Acuerdo 1569 Por el cual se aprueba la incorporación del cambio en los límites de generación y absorción de potencia reactiva de las unidades 1 y 2 de la planta de generación Bajo Anchicayá respectivas curvas de carga

1569

2 Junio, 2022

Curva de carga modificada

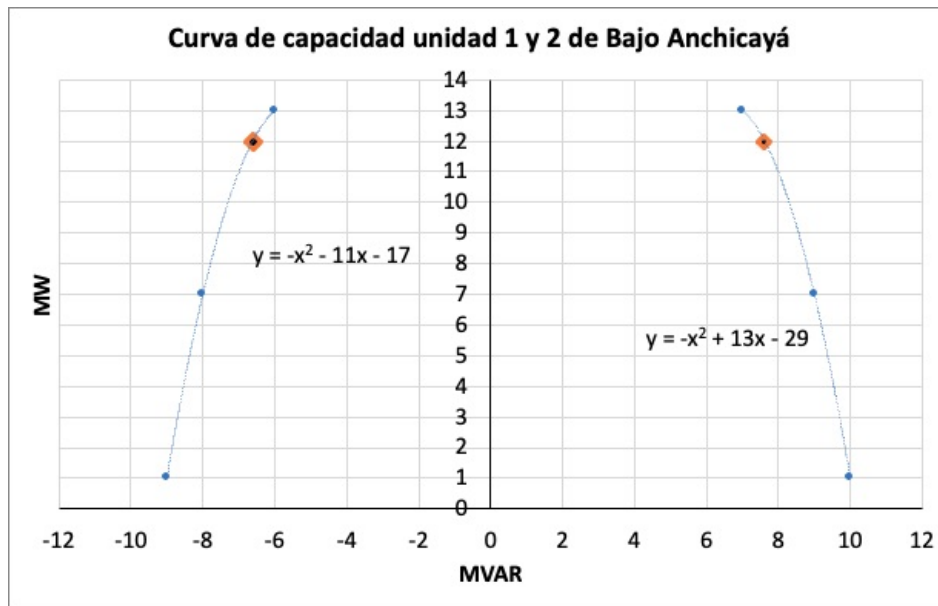
1 Aprobar la declaración de una nueva curva operativa de carga de las unidades 1 y 2 de la planta de generación Bajo Anchicayá, en las que se define la capacidad para entrega y absorción de potencia reactiva de las plantas en función de la potencia activa generada, como se presenta a continuación:

Planta	Parámetro a modificar	P [MW] Valor Anterior	P [MW] Valor Nuevo	Q [Mvar] Valor Anterior	Q [Mvar] Valor Nuevo
Bajo Anchicayá 1 y 2	Capacidad de absorción de reactivos	1	1	-9	-9
		7	7	-8	-8
		13	12	-6	-6.6
		1	1	10	10

Capacidad de generación de reactivos	7	7	9	9
		13	12	7	7.6
